No.	高浜 2－熱時効－ 6 rev1	事象：2相ステンレス鋼の熱時効
質 問	<p>(別冊-5配管-41次冷却材管-17頁)</p> <p>母管の熱時効に係る現状保全及び総合評価について、健全性評価において選定した評価部位との関係から、定期的実施している溶接部の超音波探傷検査における検査部位の選定（サンプリング）の妥当性を提示すること。</p>	
回 答	<p>母管及び管台の溶接部の供用期間中検査（超音波探傷検査）の検査部位の選定は維持規格に基づき実施しております。</p> <p>維持規格においては、経年劣化を確認するため定点サンプリング方式を採用しております。当該部においては、経年劣化事象を考慮して相対的に経年変化に厳しい条件にあると考えられる部位を優先して選定することが望ましいとの考えに則って、以下の溶接継手を優先して選定することとしております。</p> <ul style="list-style-type: none"> <li>①容器と各管との溶接継手</li> <li>②構造不連続部の継手</li> </ul> <p>また、部位として選定した構造不連続部の継手が特定の系統および口径の継手に偏らないようにするため、その継手数を比例配分により求めるよう定めております。（維持規格参照）</p> <p>具体的な選定箇所および検査部位を添付 1 に示します。</p> <p>なお、母管及び管台の健全性評価において選定した箇所については、添付 1 に示す上記①②に該当する選定箇所に含まれており、現状保全にて健全性を確認しております。</p>

No.	高浜2－その他の経年劣化事象－1	事象：摩耗－1
質 問	<p>(別冊-7炉内構造物-26頁)          制御棒クラスタ案内管(案内板)の摩耗について、健全性評価の具体的な内容及びその根拠を提示すること。</p>	
回 答	<p>制御棒クラスタ案内管(案内板)の摩耗については、CCDカメラによって案内板のガイド穴を撮影した後、撮影画像から摩耗長さを算出しています。高浜2号炉は第21回定期検査時に摩耗計測を実施しており、摩耗長さは最大で <input type="text"/> %でした。</p> <p>その結果から、日本機械学会 維持規格(JSME S NA1-2008) および原子力安全推進協会 PWR炉内構造物点検評価ガイドライン[制御棒クラスタ案内管](第3版)(グループ4)に基づき将来の摩耗予測を実施し、制御棒クラスタ案内管(案内板)から制御棒が抜け出す可能性が出てくると考えられる摩耗長さ74%に至るのは62.7万運転時間であると評価しています。(図1、図2参照)</p> <p>一方で、高浜2号炉の2015年4月時点の運転実績は約22万時間であることから、制御棒クラスタ案内管(案内板)の摩耗が制

図1 高浜2号炉 中性子照射による靱性低下に対する炉心そうの想定き裂

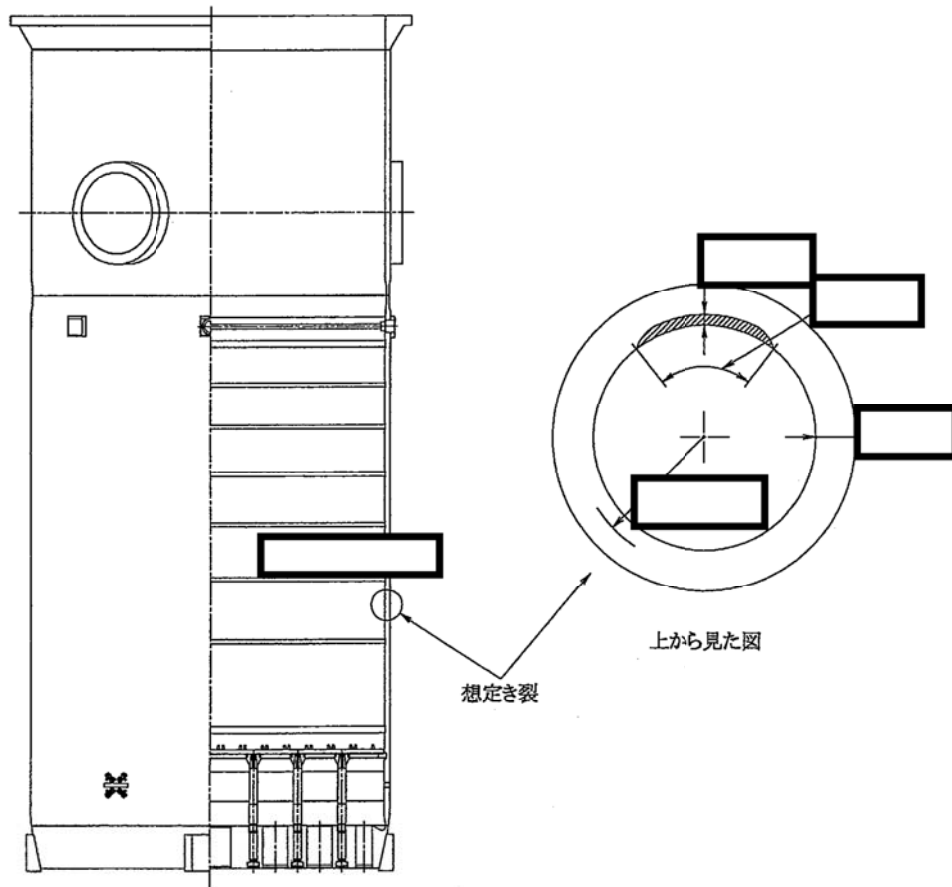
No.	高浜2－その他の経年劣化事象－15 Rev1	事象：中性子照射による靱性低下 －1
質 問	<p>(別冊-7炉内構造物-27頁) 炉心そうの目視確認について、頻度、範囲等の詳細を提示すること。また、「万一有意な欠陥が存在すると仮定した場合でも不安定破壊しないことを確認している」ことの詳細を提示すること。</p>	
回 答	<p>炉心そうに対して実施している水中テレビカメラによる目視確認については、「高浜1－その他の経年劣化事象－20」を参照願います。</p> <p>万一有意な欠陥が存在すると仮定した場合でも不安定破壊しないことを確認している」ことの詳細について、以下に示します。</p> <p>想定欠陥は、日本機械学会 設計・建設規格 (JSME S NC1-2005/2007) を準用し、深さを板厚の1/4、長さは板厚の1.5倍の表面欠陥を周方向に仮定した (図1)。</p> <p>平板中の半楕円表面き裂の応力拡大係数Kを求めるRaju-Newmanの式 (Raju, I. S. and Newman, J. C., Jr., NASA Technical Paper 1578, 1979.) を用いて想定欠陥の応力拡大係数Kを算出した結果、<span style="border: 1px solid black; padding: 0 5px;"> </span>MPa√mとなった。</p> <p>一方、図2中のJ<sub>IC</sub>最下限値14 kJ/m<sup>2</sup>から、換算式により破壊靱性値K<sub>IC</sub>を求めると51 MPa√mとなる。</p> <p>以上より、想定欠陥の応力拡大係数は、破壊靱性値を下回っており、不安定破壊は生じないことを確認した。</p> $K_{IC} = \sqrt{\frac{E}{(1-\nu^2)}} \times J_{IC}$ <p>E：縦弾性係数 (173000 N/mm<sup>2</sup> at 350°C)  ν：ポアソン比 (0.3)  J<sub>IC</sub>：破壊靱性値の下限 (14 kJ/m<sup>2</sup> at 350°C)</p>

また、日本機械学会 発電用原子力施設規格 維持規格 (JSME S NA1-2008) に基づき実施した健全性評価の結果を以下に示します。

- ・炉心そう溶接部にき裂を想定し、FEM解析によって応力拡大係数Kを算出する。

- ・溶接タイプ (残留応力) :
- ・機械及び熱応力 : 通常運転時の応力
- ・地震による応力 :  $S_s$ 地震動による応力 (約  MPa)
- ・想定き裂形状 : 溶接線中心 (内面) に全周き裂  
(下図にき裂のイメージを示す)
- ・炉心そう形状 : 板厚  mm、内径  $\phi$   mm

評価条件の応力状態における炉心そうに対し、き裂深さをパラメータとして応力拡大係数Kを算出した結果、応力拡大係数Kは最大値約  MPa $\sqrt{m}$  となり、破壊靱性値  $K_{Ic}$  : 51 MPa $\sqrt{m}$  に対して十分小さい値であった。以上の結果から、仮に炉心そう溶接部にき裂が生じても不安定破壊は起こらないと考えられる。
